Serviço Público Federal
Ministério do Turismo
Instituto do Patrimônio Histórico e Artístico Nacional
Superintendência do Iphan no Distrito Federal
Coordenação Técnica do IPHAN-DF

PARECER TÉCNICO nº 32/2019/COTEC IPHAN-DF/IPHAN-DF

ASSUNTO: Análise da minuta de Projeto de Lei Complementar do Plano de Preservação do Conjunto Urbanístico de Brasília-PPCUB

REFERÊNCIA: Proc. 01551.000413/2018-58

Fig 1 - Poligonal do CUB. Anexo I. Minuta PPCUB. (Disponível: Processo SEI GDF/Iphan [01551.000413/2018-58](https://www.gov.br/pt-br/imprensa/comunicacao/2018/07/01551000413/2018-58)).

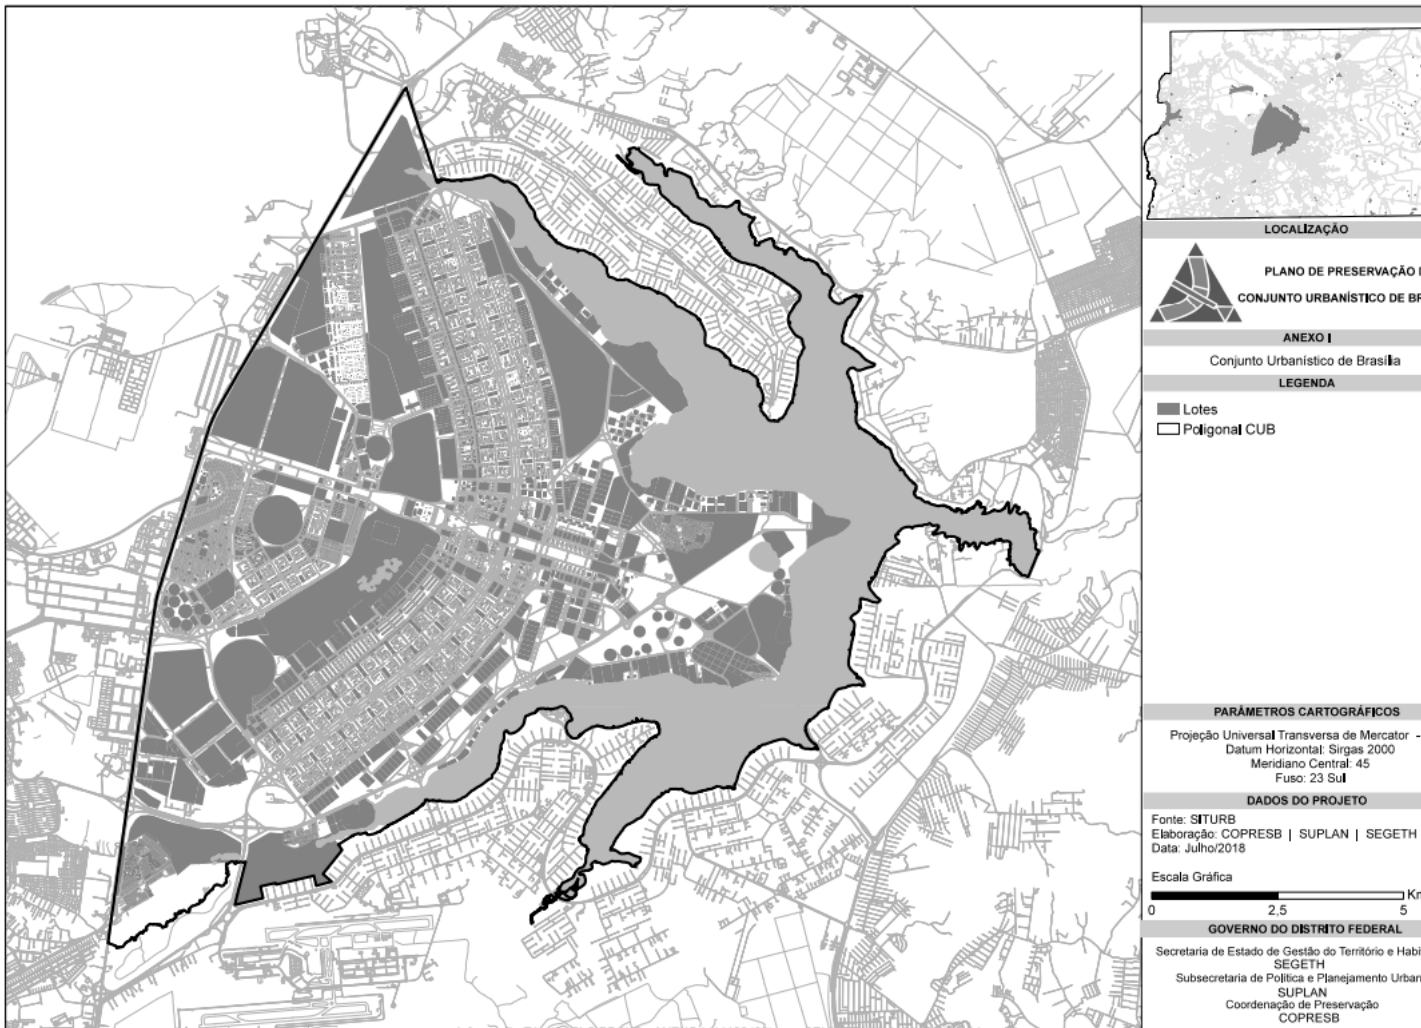
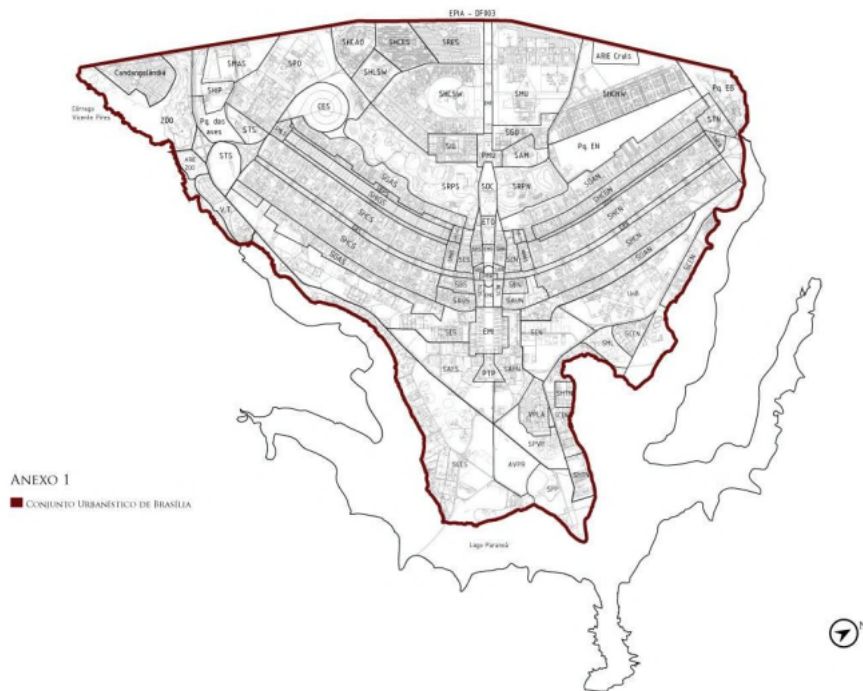
7.1. De acordo com o art. 2º, §2º, da minuta apresentada, a poligonal tombada pelo Distrito Federal passará a corresponder à ZUCT estabelecida pelo PDOT. Em comparação à poligonal de tombamento federal, isso corresponde à ampliação da atual poligonal tombada pelo DF, com o acréscimo a) do espelho

d'água do Lago Paranoá; b) da Área II da ARIE Santuário da Vida Silvestre do Vale do Riacho Fundo (situada na Região Administrativa do Lago Sul); de parte da Estação Biológica Embrapa (ou Parque Estação Biológica) situada na Região Administrativa do Lago Norte (ver Mapas 1 e 2).

7.2. Não há qualquer problema em considerar tombada, no âmbito do DF, uma poligonal maior que aquela objeto de tombamento federal. Porém, o plano deverá definir quais serão as competências do órgão de preservação do Governo do Distrito Federal em relação às margens do Lago Paranoá – considerando a possibilidade de ocorrerem intervenções em todas as suas margens, em setores como SHIS (Lago Sul), SHIN (Lago Norte) e SML (Mansões do Lago) – ou mesmo em relação ao espelho d'água. Do contrário, o referido acréscimo na poligonal não terá efeitos práticos. Lembremos ainda que, com esses acréscimos, a poligonal tombada pelo DF passará a envolver seis Regiões Administrativas (e não quatro, como atualmente); que as competências do Iphan nessa

Fig. 3 – SHN: localização dos três tipos de edifícios (boates/restaurantes, hotéis baixos e hotéis altos)

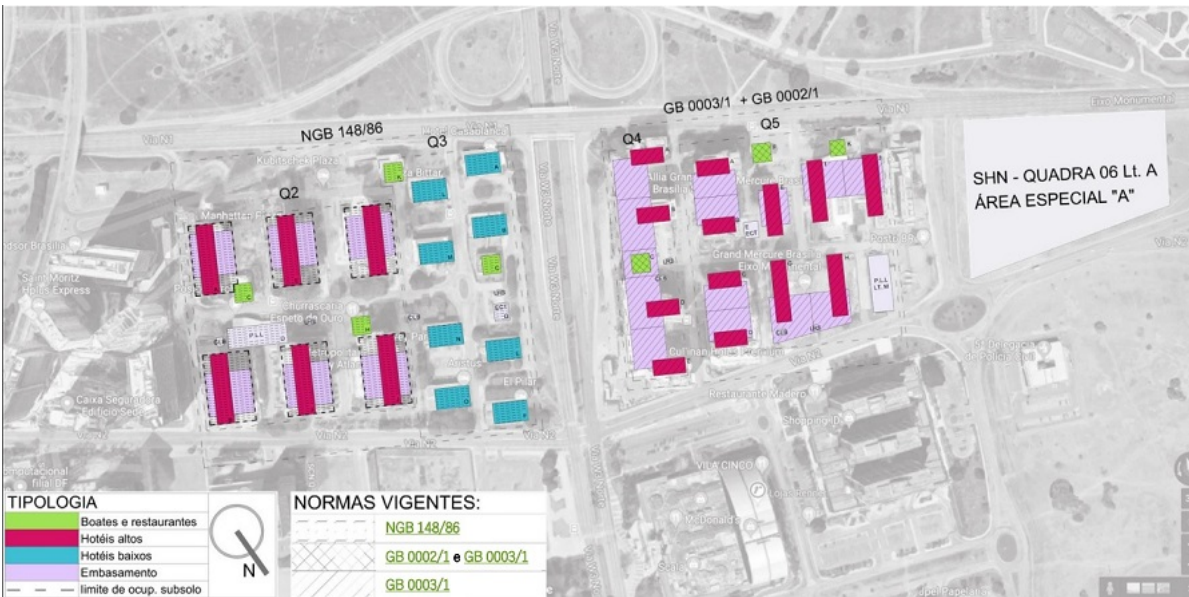
23.1. Para os lotes de tipologia “hotéis altos com embasamento” (altura de 55m ou 65m) não é proposto aumento. A figura abaixo mostra um exemplo de localização dessas tipologias, no SHN.

Fig. 4 – SHN/SHS, tipologia “bares/restaurantes”: proposta de alteração de gabarito, com acréscimo de 1 pavimento (de 3 para 4) e galeria no térreo

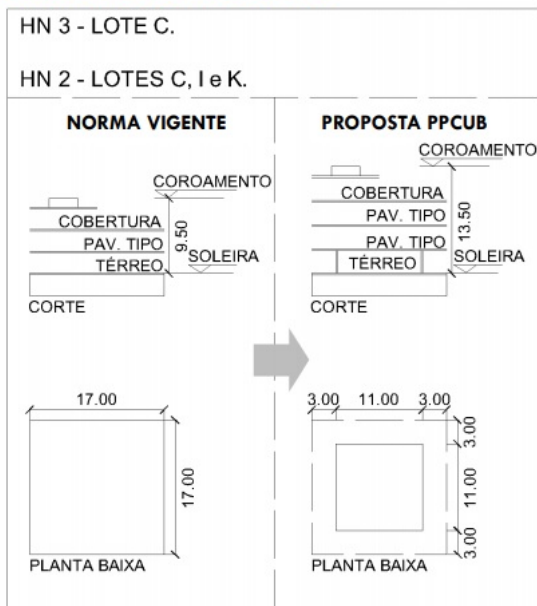
23.2. Além da alteração do gabarito, o plano propõe que os edifícios a serem construídos em substituição aos atuais, tanto “boates/restaurantes” quanto “hotéis baixos”, sigam o novo gabarito, com acréscimo de pavimentos e recuo destinado a galeria coberta no pavimento térreo (conforme figuras abaixo):

23.3. A proposta poderia ensejar impactos no trânsito e demais redes de infraestrutura, a serem devidamente mensurados e equacionados. Há que se considerar ainda a grande proximidade entre os lotes, em alguns casos, e seu impacto na configuração da área. Como exemplos, têm-se eventuais interferências entre lotes vizinhos (ex. subsolos, embasamentos) e a virtual ampliação de garagens em subsolo (permitida pela Lei Complementar nº 755/2008), ambas com forte potencial de impactar as áreas públicas. Ambas as situações devem ser verificadas e devem condicionar a aplicabilidade da alteração proposta – ou seja, os lotes com interferências que impossibilitem o aumento de potencial não devem ser objeto desse aumento. Como se vê, os impactos urbanísticos da proposta já justificariam um esforço de projeção mais consistente, a fim de verificar esses impactos *a priori*.

TP3UP2 SETOR HOTELEIRO NORTE E SUL

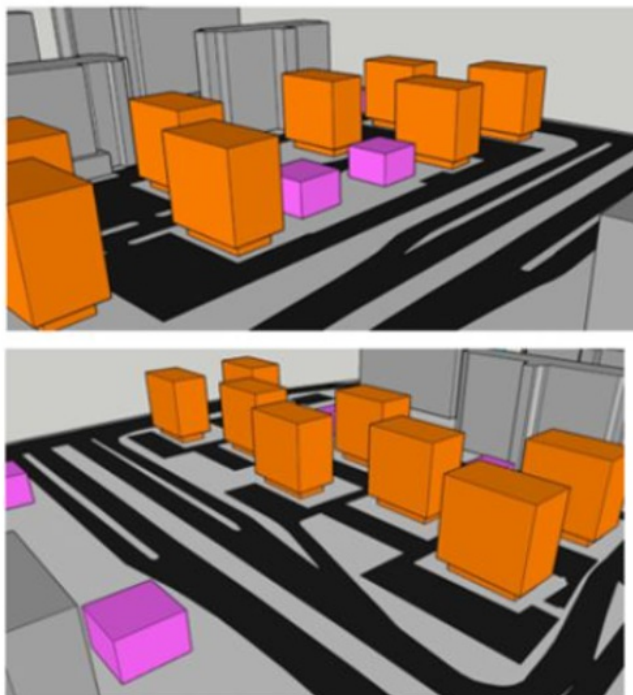
5. Demanda: Senhor Renato em nome da Associação dos proprietários dos hotéis baixos.

Solicita o aumento da altura permitida para os lotes dos hotéis baixos, dos setores SHN e SHS, de 13,5m, para 35m (equivalente a 10 pavimentos), tendo em vista o estudo apresentado.

Figura 3 - Art. 142 inciso I alínea h:

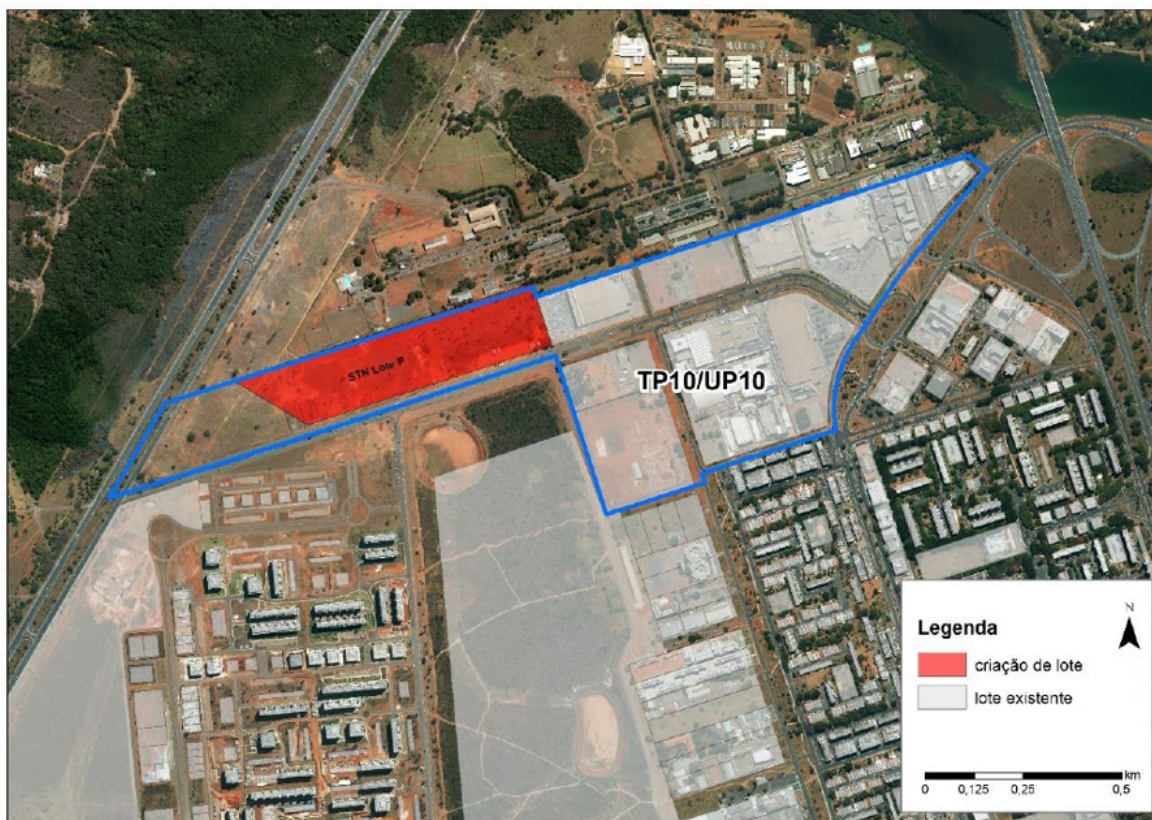
Proposta de alteração: Alteração da poligonal do lote P (TAN) em decorrência do projeto do viaduto na interseção da via do STN com a EPIA.

Criação do Lote P, destinado ao Terminal de Integração Asa Norte – TAN.

Figura 14 - Art. 145 e Art. 146:

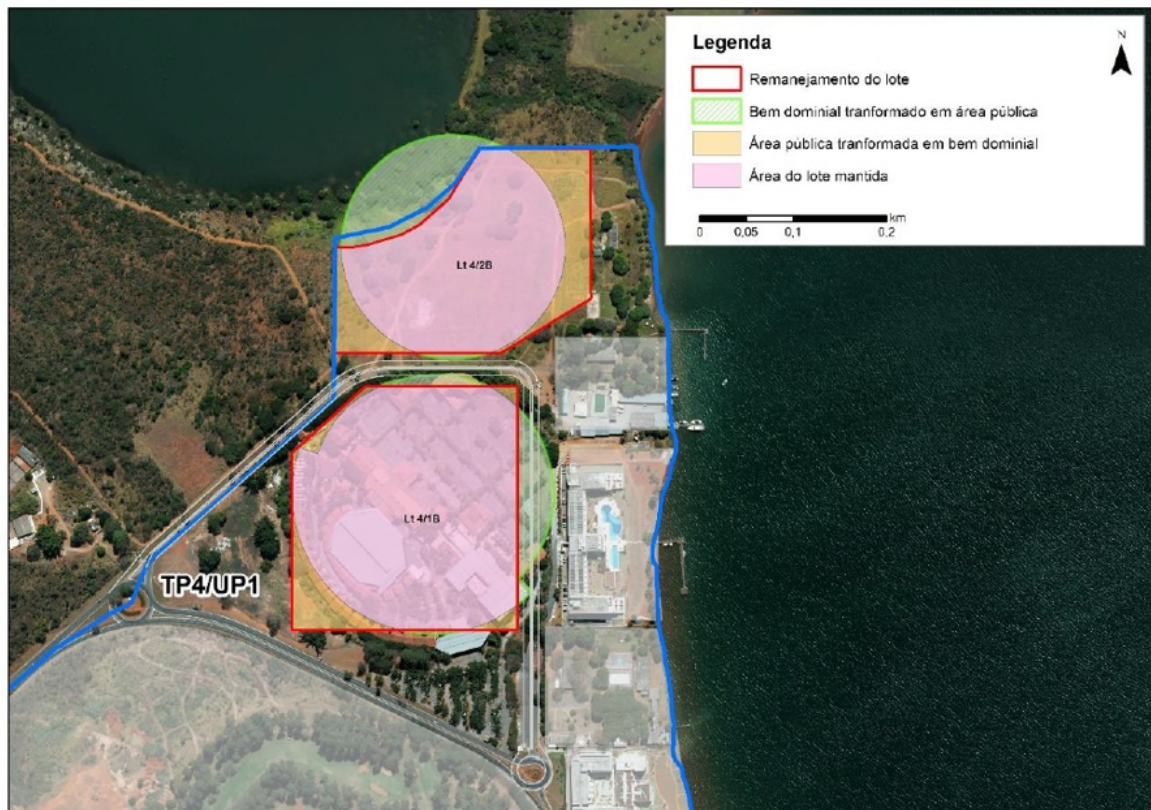
Proposta de alteração: Alteração da poligonal do lote 4/2B tendo em vista as observações apresentadas no Parecer Técnico nº 77/2023 – IPHAN, resguardando a faixa de APP (Área de preservação permanente do Lago Paranoá).

Remanejamento dos Lotes 4/1B e 4/2B do Trecho 4 do SCES.
